**RESPUESTAS A COMENTARIOS EMITIDOS POR EL
MINISTERIO DE AMBIENTE**

**DISEÑO, CONSTRUCCIÓN Y FINANCIAMIENTO DE
CALLEZ Y ALCANTARILLADO DE MACARACAS.**

**“REHABILITACIÓN DEL CAMINO EL PÁJARO
CONSTRUCCIÓN DE PUENTE Y CAJÓN VÍA LOS HIGOS”**

JULIO, 2023.

5.2 Capa 1: 25000 4039 _II_SE

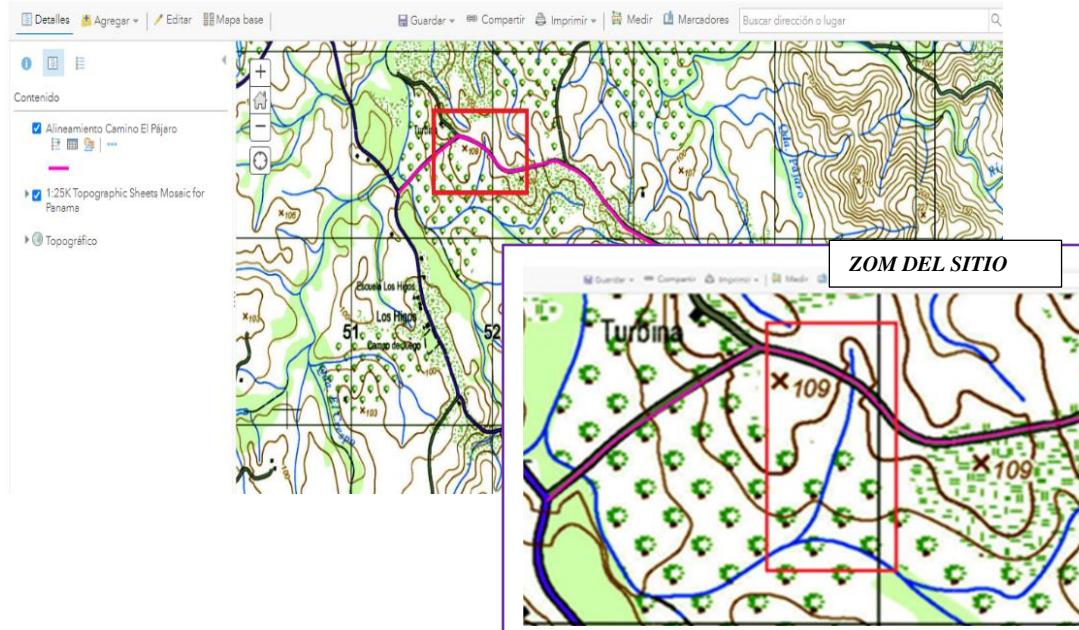
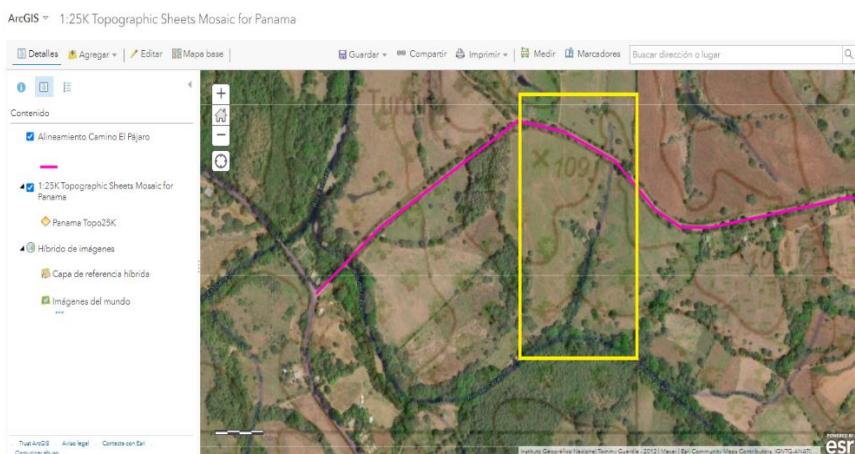
- “Indicar el tipo de intervención que se realizará a la quebrada sin nombre y a la segunda sección del río El Cacao, que serán intervenidas a lo largo del alineamiento del proyecto”.

Observación: en esta capa **NO** se observa, la Quebrada Sin Nombre, en el tramo donde la identifica el informe de la Dirección de Seguridad Hídrica (recuadro negro), la imagen solo muestra el Río Cacao, cruce donde se ubicará el puente, de igual forma en esta imagen de la carta topográfica lo que se ubica en este recuadro de la zona, es el camino que se utilizaba en esa época ya que el actual alineamiento no existía.

Observación: en esta imagen de la capa, **SI**, se observa la denominada Quebrada Sin Nombre en el tramo donde lo identifica el informe de la Dirección de Seguridad Hídrica (recuadro rojo), adicional el cruce donde se ubicará el puente y el Río Cacao sigue su curso paralelo al camino con una mayor cantidad de afluentes que no son visibles en la capa anterior.

Se observa que entre ambas capas existe plena discrepancia con respecto a la ubicación de la Quebrada Sin Nombre.

**Adjunto #1 *Planos que marcan el Alineamiento del
Proyecto, Cunetas y coordenadas
Respectivas.***

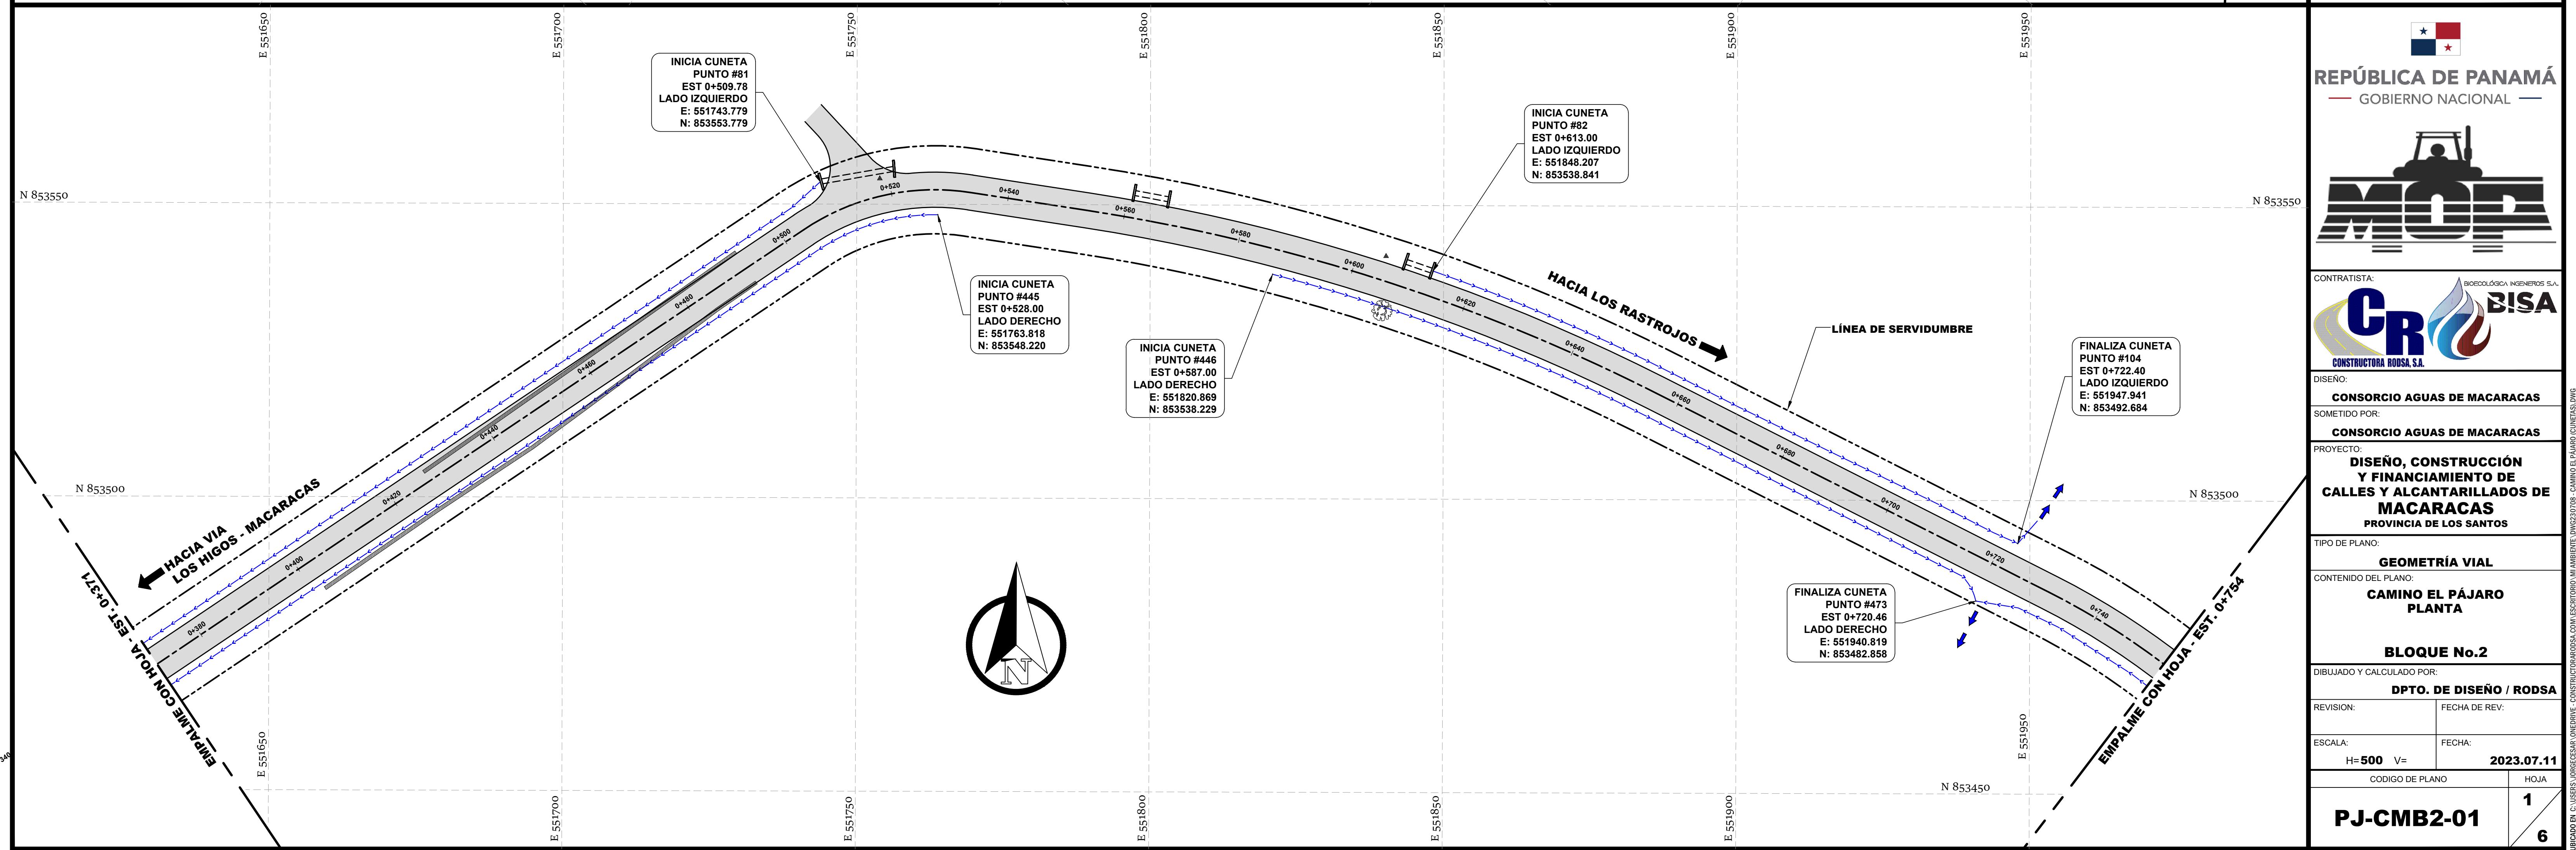
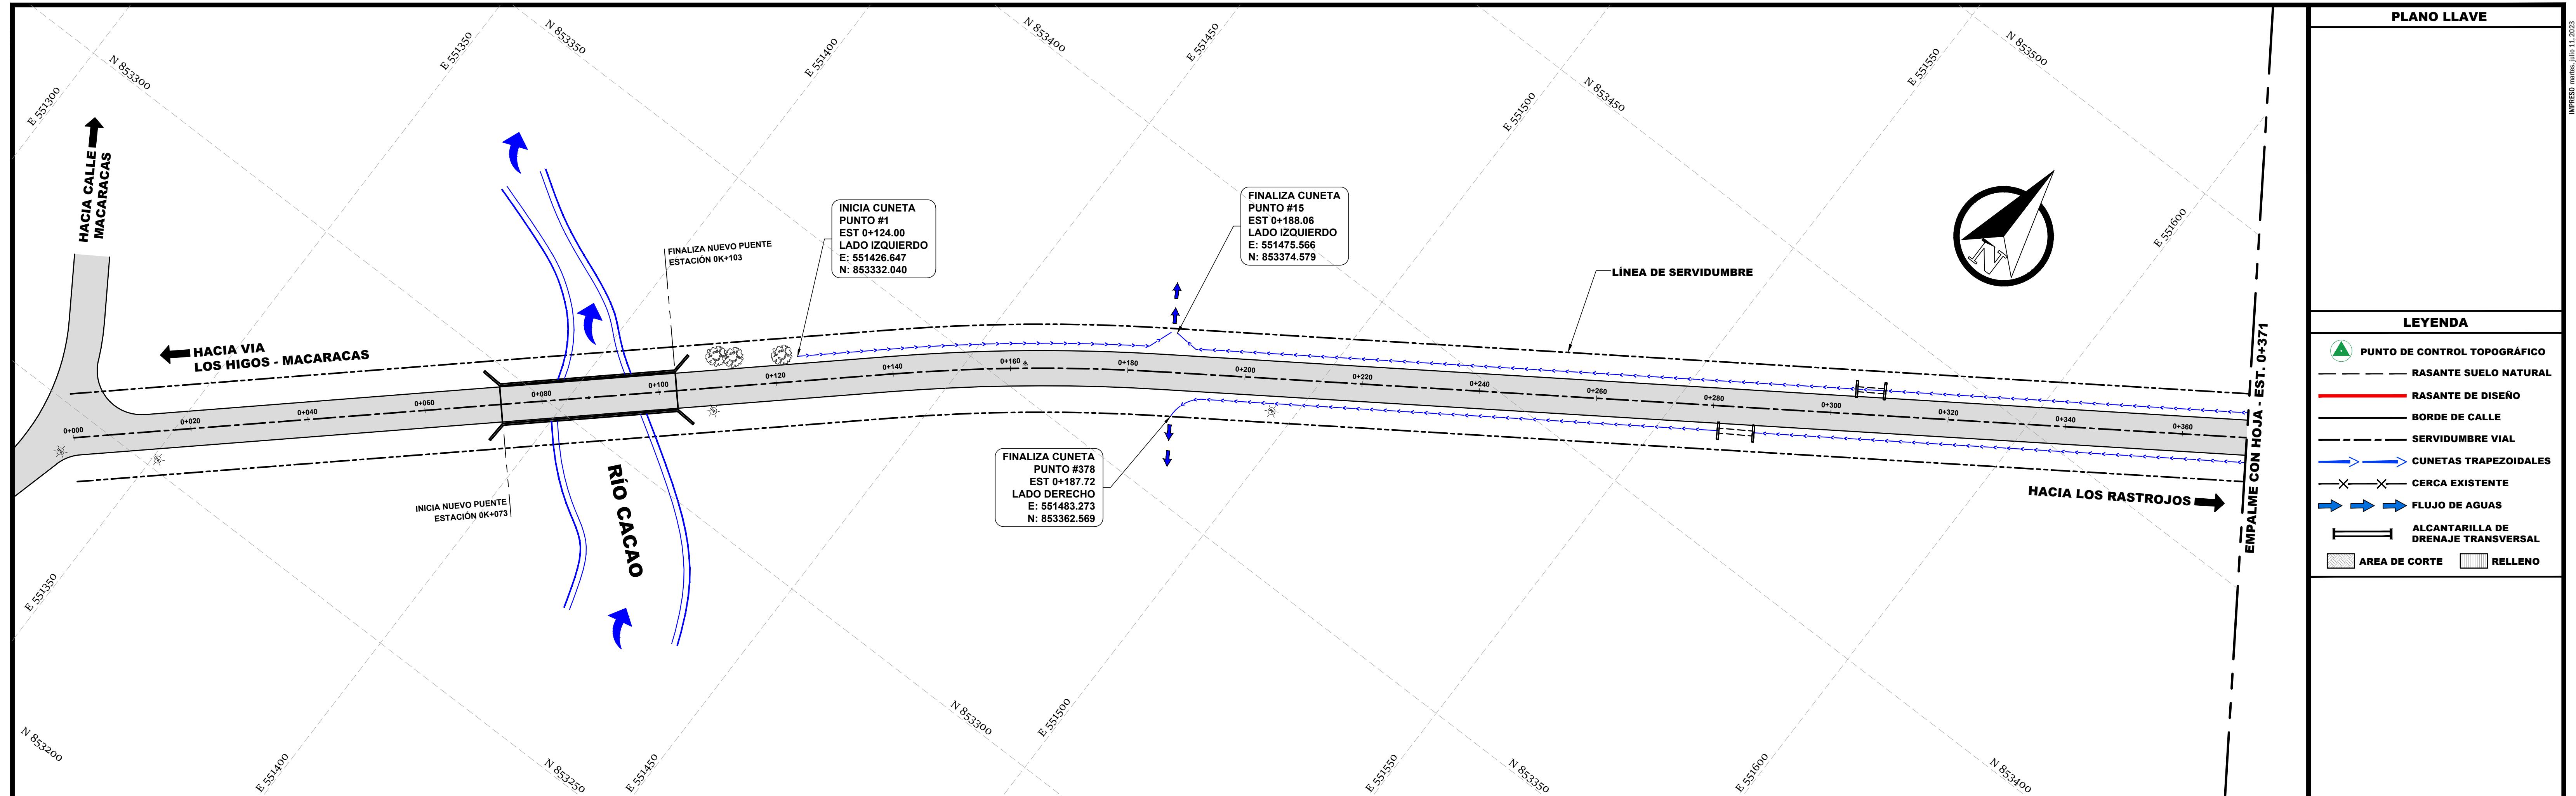
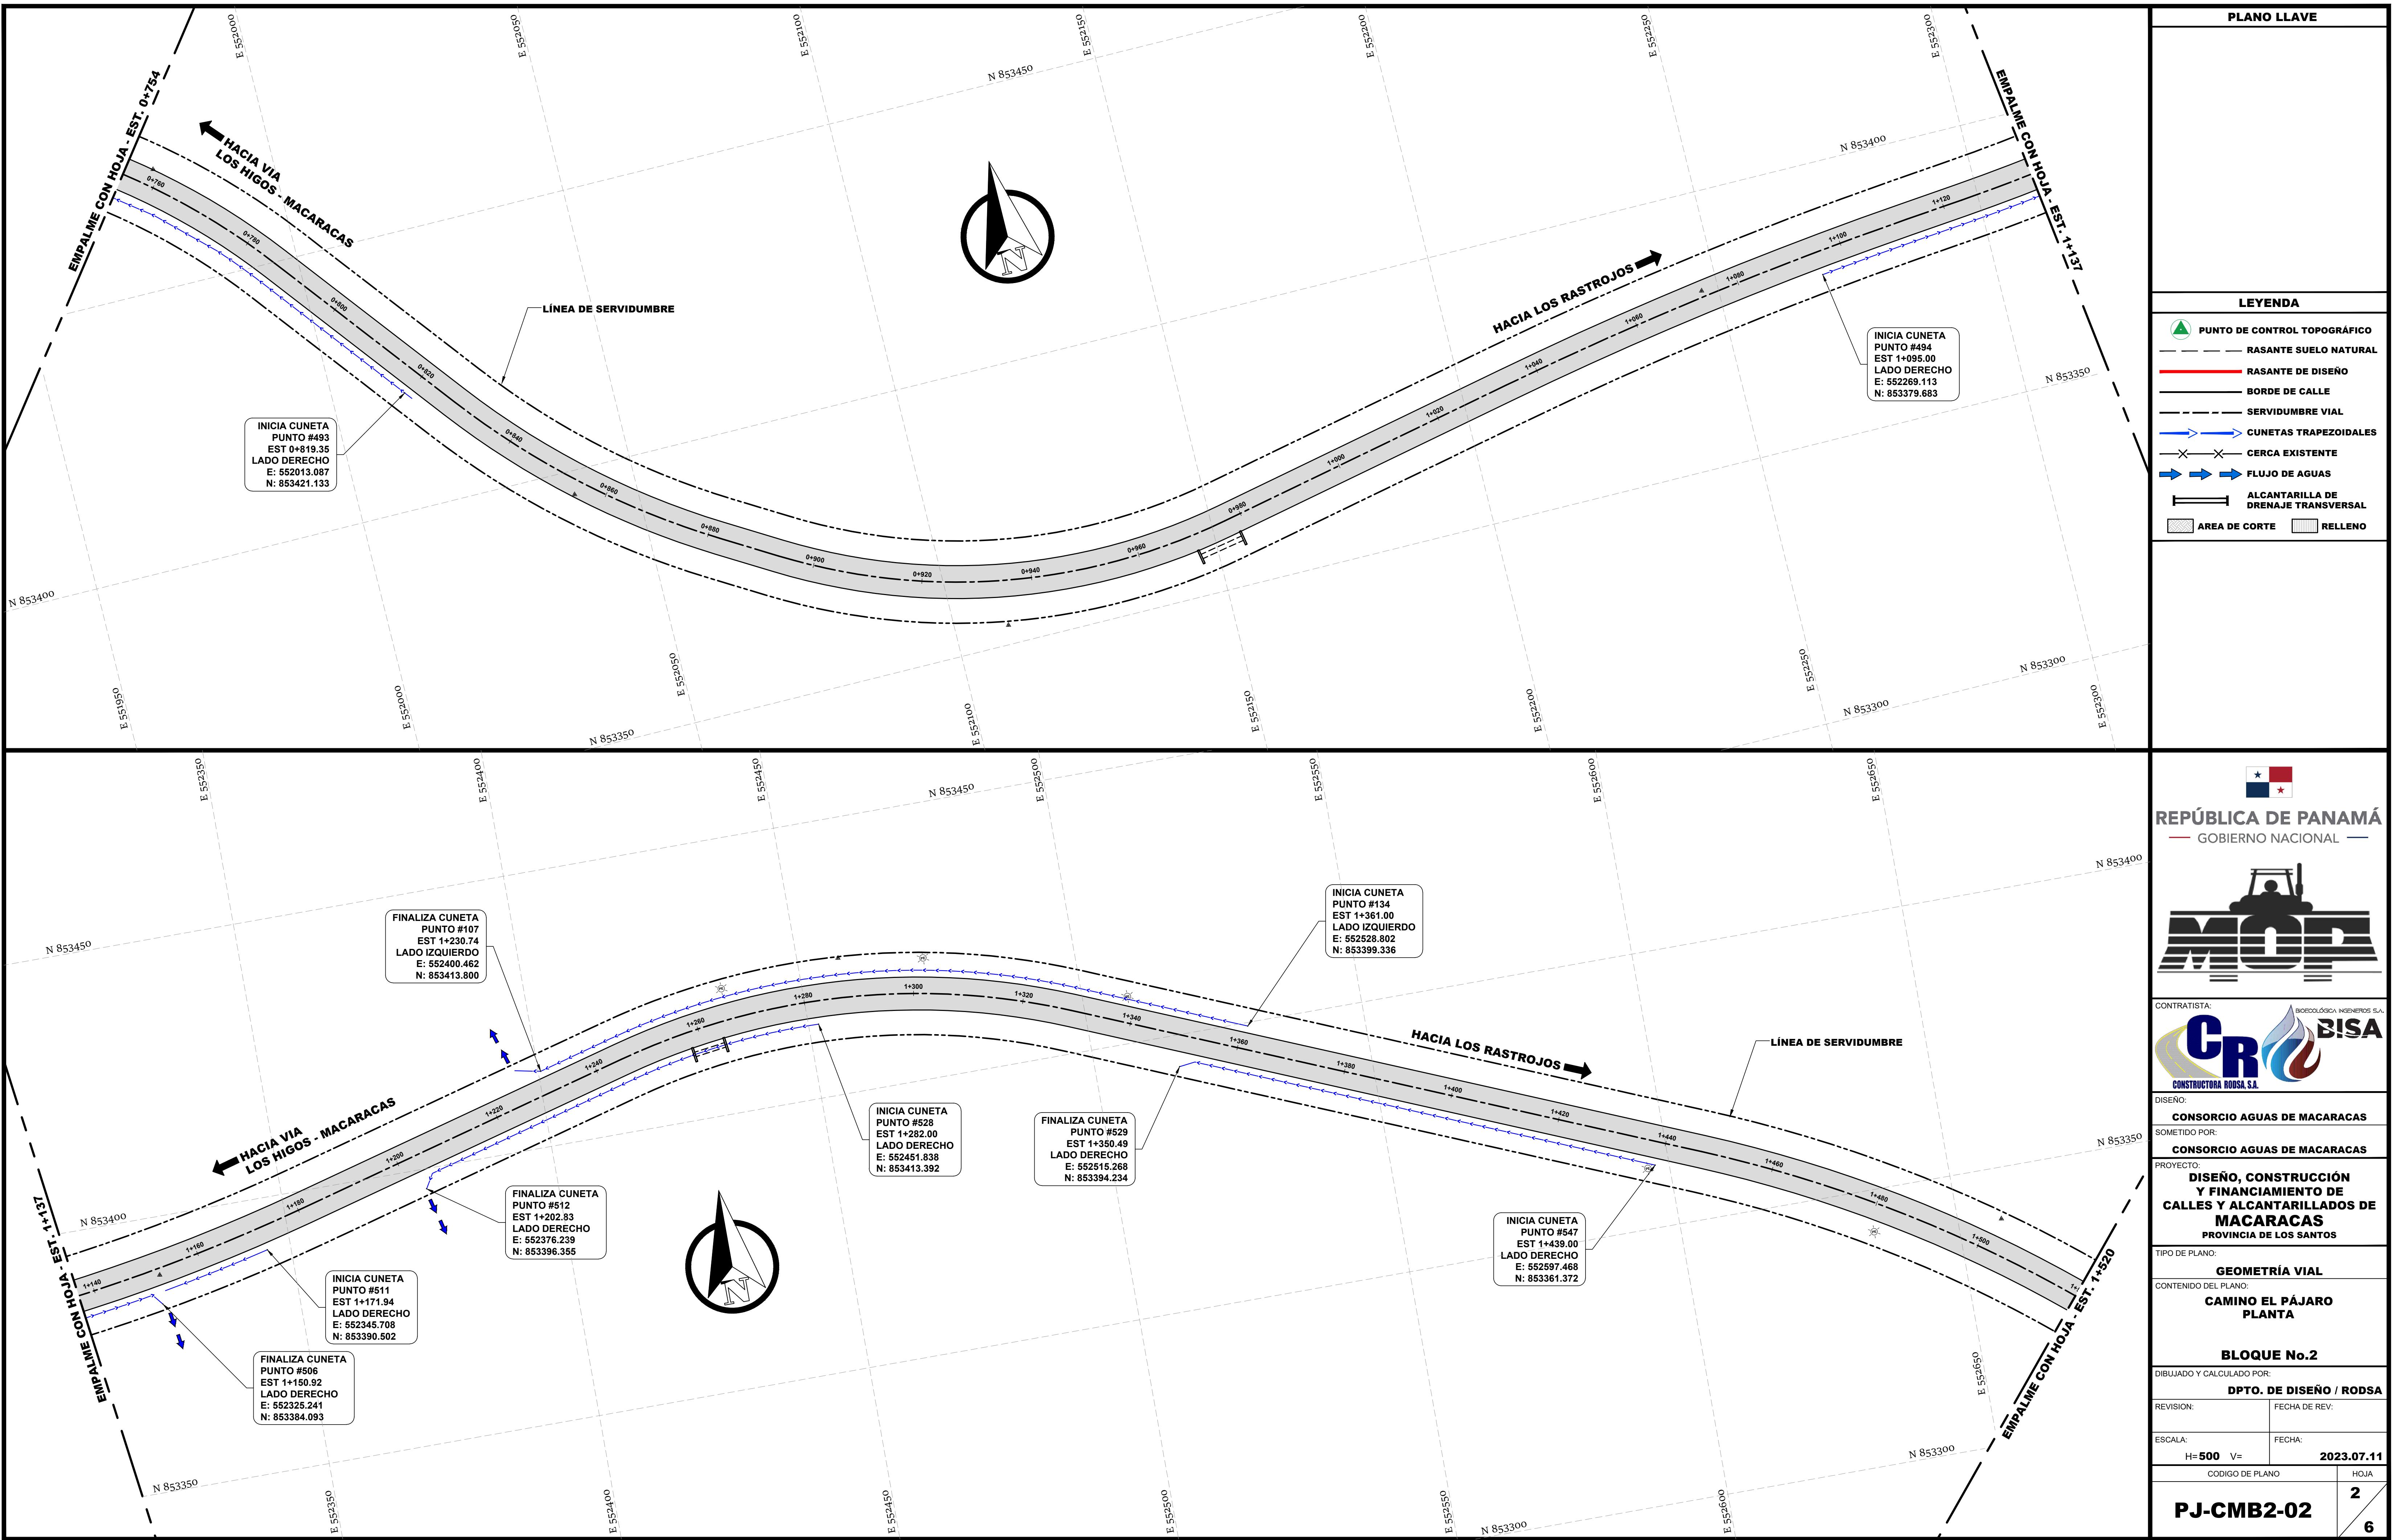
3. **En atención a la pregunta 5 de la nota DEIA-DEEIA_AC-0046-2103-2023, se presentan las coordenadas de las cunetas; sin embargo, mediante verificación de coordenadas realizadas por la Dirección de Información Ambiental, a través de la cartografía generada se observa un desplazamiento de las cunetas. Por lo que se solicita:**

- a. Presentar las coordenadas del alineamiento del camino y las coordenadas de las cunetas las cuales deben coincidir con el alineamiento del camino a rehabilitar.

Para el diseño de las cunetas pluviales en proyectos de carretera se deben cumplir con parámetros y normas específicas de diseño, como lo son tipo de suelo y pendientes in situ, por lo que el alineamiento de las cunetas nunca será continuo al alineamiento del eje central de la carretera, ya que este, si sigue su continuidad de inicio a fin; en tanto, las cunetas se diseñan y posteriormente se construyen en sitios o tramos específicos que reúnan las características físicas citadas anteriormente cumpliendo con normas internacionales en el diseño de carretera⁴. Ver adjunto #1 Planos del alineamiento y coordenadas correspondiente.
